Deste modo, o Ministério Público, através do Ofício nº 375/2017, solicitou ao CAU/GO que realizasse vistoria nas dependências dos Centros de Saúde que atendem Goiânia listados no referido ofício produzindo relatório circunstanciado acerca das efetivas condições de acessibilidade. Segue abaixo o relatório referente ao Centro de Saúde Marinho Lemos.

4 – DOS FATOS CONSTATADOS

IMAGEM 04 – Elementos de segurança de rampa.
Fonte: NBR 9050/2018 p. 60.

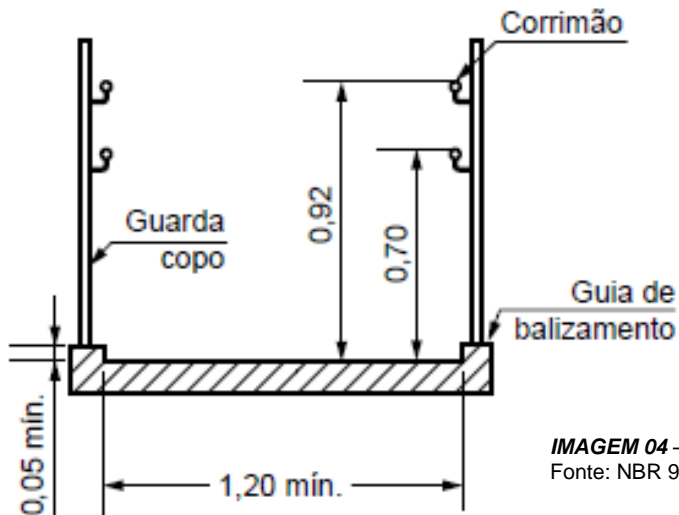
A edificação é térrea, porém, não está na mesma cota de nível que a calçada. Portanto, para acessar a recepção faz-se necessário vencer uma rampa que dá acesso até a recepção e tem continuidade por outra rampa para acesso ao interior da edificação sem um patamar entre elas. Considera-se duas rampas porque elas possuem inclinações diferentes e tamanhos longitudinais distintos. Elas dão forma a um espaço sem continuidade e inseguro para pessoas com deficiência e mobilidade reduzida. A rampa que dá acesso à recepção possui inclinação de, aproximadamente, 12% e não possui nenhum elemento de segurança. A rampa que conduz ao interior do edifício possui inclinação adequada, ou seja, inferior aos 8,33% determinados pela NBR 9050/2015 (Imagem 04) e tiras antiderrapante no piso, mas não possui guia de balizamento, guarda corpo e corrimão (Imagens 02 e 03). O uso de abas laterais rampadas, como usadas em rebaixos de calçadas, não é adequado no ambiente interno. A conformação do espaço induz à conclusão que a rampa foi assim concebida no intuito de permitir o acesso por cadeirantes do atendimento para a entrada. Se for esse o caso, a irregularidade persiste tanto no desenho quanto na inclinação das abas (Imagem 05).

IMAGEM 14 – Bancadas para escovação
Fonte: João Gonzaga 14/08/2018.

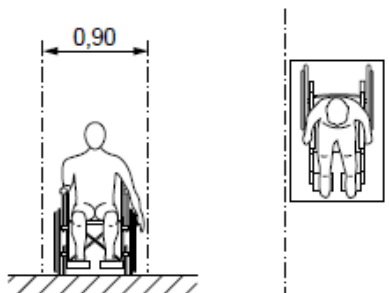
O acesso ao consultório odontológico é por corredor com 0,70 m de largura, portanto sem acessibilidade para cadeirantes e pessoas que utilizam órteses (Imagens 12 e 13). Há duas pias para escovação, uma infantil com 0,66 m de altura e uma adulta com 0,91 m. Para um cadeirante, a altura ideal de um lavatório é 0,80 m com, no mínimo, 0,73 m de altura livre sob a bancada para aproximação da cadeira de rodas. Apesar do vão livre sobre as bancadas, nenhuma das duas permitem o uso adequado por pessoas em cadeiras de rodas. Não há barras de apoio nas bancadas. A porta do consultório tem vão livre de 0,92 m, porém, não há acesso até ela (Imagem 14). A mesa de atendimento não possui espaço para aproximação de cadeiras de rodas. A responsável relatou que o atendimento odontológico a pessoas com deficiência ocorre no consultório infantil com acesso pela área externa. Este acesso é realizado passando pela área administrativa do centro de saúde, atravessando o refeitório de funcionários e atingindo a calçada externa

IMAGEM 15 – Obstáculo na rota de acesso ao consultório odontológico.
Fonte: João Gonzaga 14/08/2018.

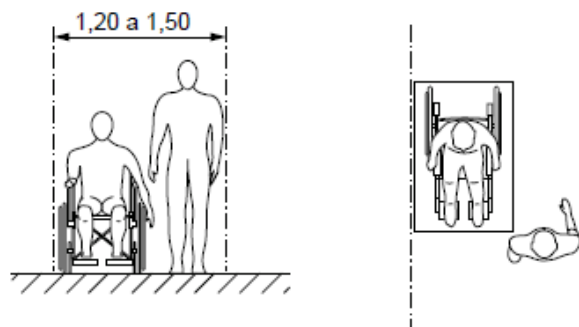
que interliga com os consultórios. Além de excludente, a rota externa possui obstáculo que torna a passagem inadequada para usuários de cadeiras de rodas (Imagem 15).

IMAGEM 17 – Dimensões para deslocamento em pé.
Fonte: NBR 9050/2018 p.9.

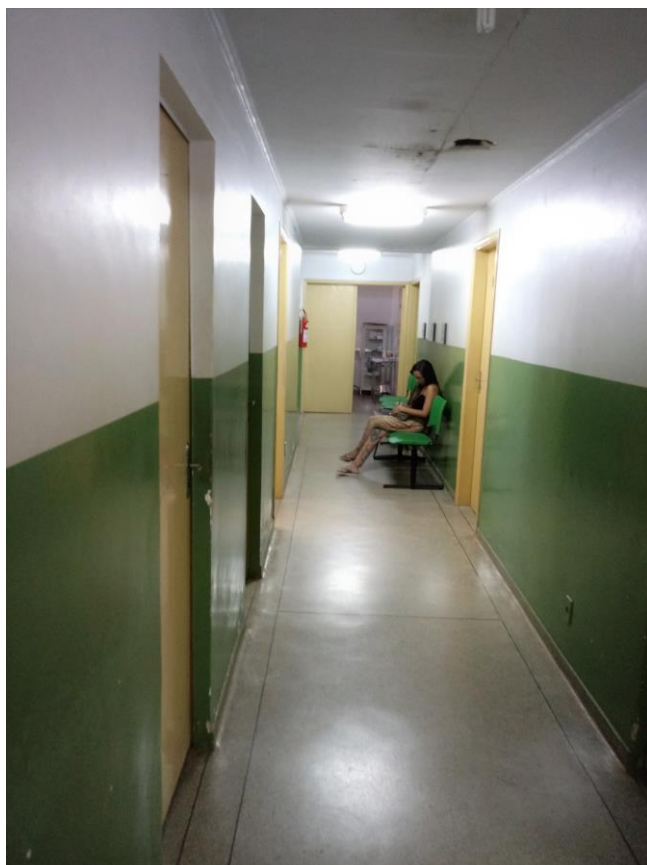
O corredor de acesso aos consultórios é amplo, com 1,70 m de largura. Espaço suficiente para o trânsito de uma pessoa em pé e um usuário de cadeira de rodas, conforme indicado pela NBR 9050/2015 no item 4.3.1 (Imagem 17). Porém, foram instaladas cadeiras de espera ao longo do corredor que reduzem esse espaço de circulação para 1,17 m, sem considerar o espaço das pernas das pessoas quando sentadas (Imagem 18).
